Chambre d'agriculture du Jura – FRDR11681 – Ruisseau la Rondaine

15/12/2020

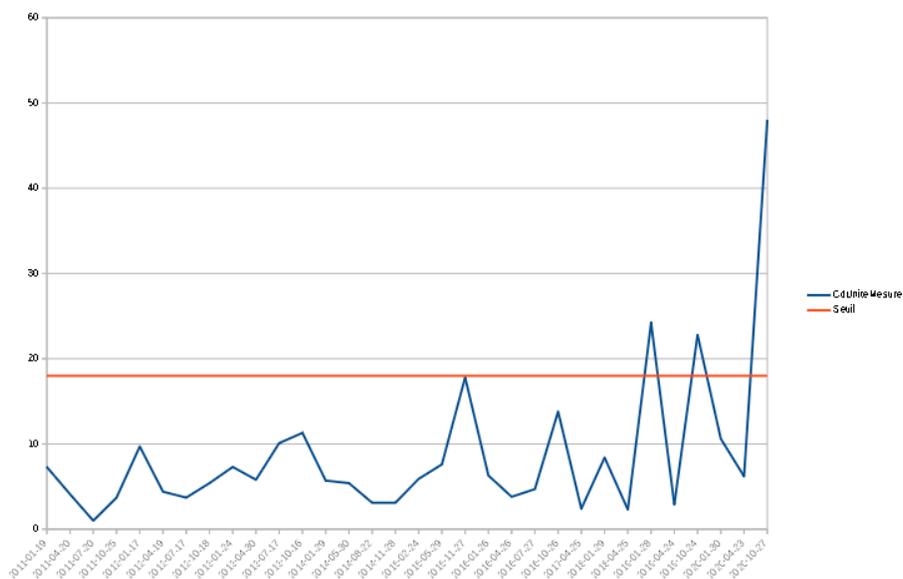
Communes dont le retrait du classement est proposé	A compléter (facultatif) – NB : certaines communes peuvent rester classées au titre d'autres masses d'eau.
Argumentaire pour modifier le projet de classement soumis à concertation	<p>Le Bassin versant de la Rondaine est classé uniquement sur la base de 2 valeurs, dont une dépasse 18 mg/l</p> <p>La valeur de janvier 201 9 dépasse 18 mg/ l On a constaté que la teneur des cours d'eau en nitrates était assez élevée en début d'hiver 2019, en lien avec l'année de sécheresse 2018 qui s est prolongée jusqu'en novembre. La valeur retombe à 2,9 mg/l en avril 2019. Ce qui semble indiquer que la teneur moyenne du cours d eau en nitrates est faible.</p> <p>L'extrait de carte interactive BFC ci-jointe montre que la Rondaine prend naissance dans la forêt d'Arlay, à l'Est de l'autoroute A39. Elle passe sous l'autoroute, au sud de Lombard et de Vincent, puis contourne Desnes par l'Ouest en direction de Relans. Elle circule donc dans un secteur qui comporte près de 50 de prairies, et non pas dans la plaine céréalière située plus au sud.</p> <p>La rivière est également proche de plusieurs agglomérations qui peuvent produire des rejets dans le cours d eau.</p> <p>L'impact d'un classement en ZV risque d'être élevé pour les élevages de vaches laitières et vaches allaitantes situés entre Relans et Arlay</p> <p>Nous demandons le retrait de cette zone pour insuffisance de mesures.</p>

L'analyse des données disponibles montre des dépassements récents à partir de janvier 2019, avec des valeurs souvent très importantes. Au total, 3 dépassements sur 32 mesures sont constatés sur les chroniques de données disponibles :

- 1 dépassement sur 2 mesures pendant la 7ème campagne (valeur : 24,2 mg/l) ;
- 2 dépassements postérieurs à la 7ème campagne en octobre 2019 (22,8 mg/l) et en octobre 2020 (48 mg/l).

Synthèse retenue par la DREAL de bassin	Le bassin versant de la Rondaine est proposé au classement au regard de la valeur du P90 (24,2 mg/l) dépassant le seuil de 18 mg/l.

La proposition de classement de cette masse d'eau est donc maintenue.
